AUSFÜHRUNGSPLANUNG

Umbau Bahnhofsgebäude Löhne zum dritten Ort

Plan	Ansichten
Maßstab	1:100
Datum	26.01.2026
Stand	02.07.2026
Plannr.	ANS-AV01
Index	b

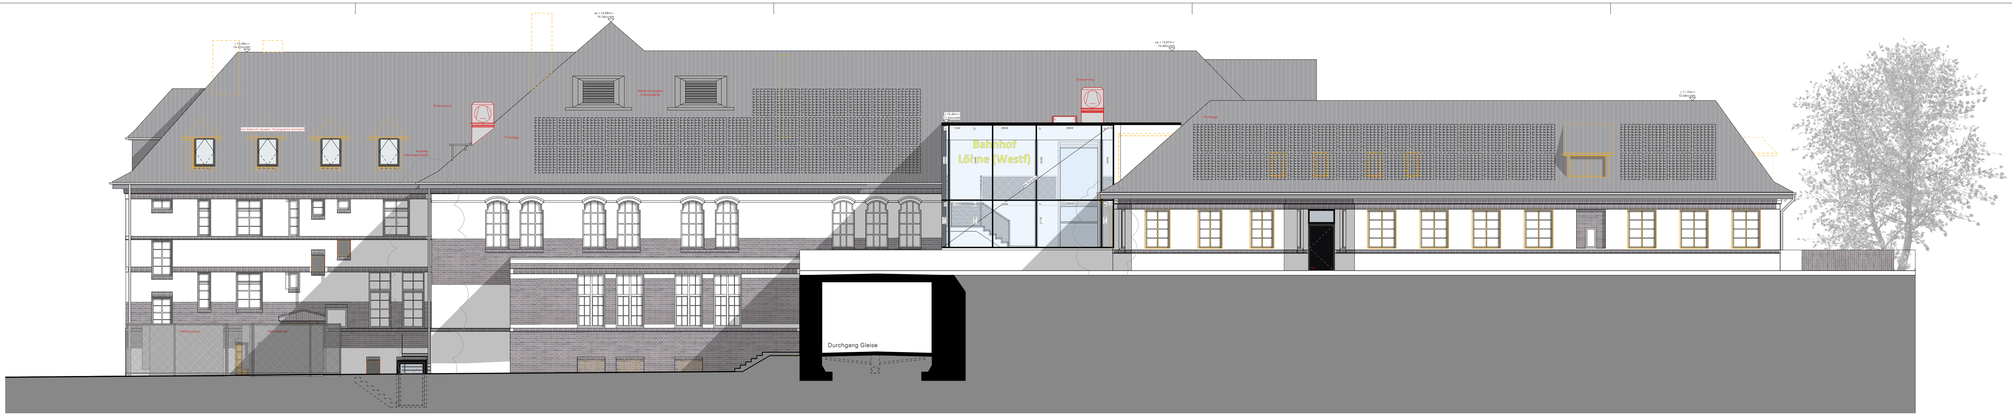
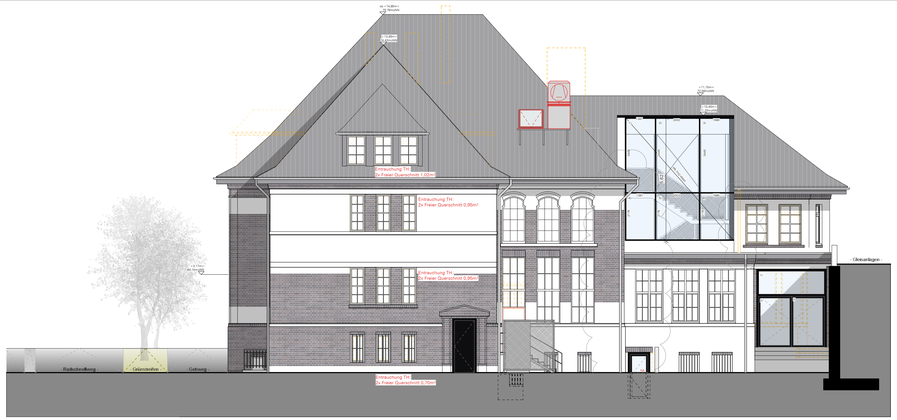
Bearbeiter	Inhalt	Index	Datum
sn	Entfall Dachgauben, DFF-Westflügel Neu, Änderung NA-Tür	a	17.02.2026
sn	Nach Aufmaß Rohbaudecken: Änderung Raumhöhen und OKFF neu (= -0,00m=60,93müNN). Änderung Entwässerung/Fallleitungen, Anpassung PR-Konstruktionen an LV, Entfall Gaube, Ergänzen Abbruchsomsteine	b	02.07.2026
